СТАЛЬ ЧИСТОТЯНУТАЯ
ДЛЯ ШПОНОК

Cold-drawn steel for
rectangular parallel keys.
Assortment

ГОСТ
8787-68

Изменение № 1

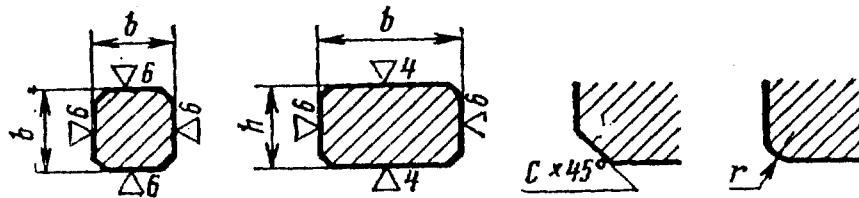
Пункт 1. Чертеж. Заменить обозначение шероховатости: Rz 40 на

6,3 ✓
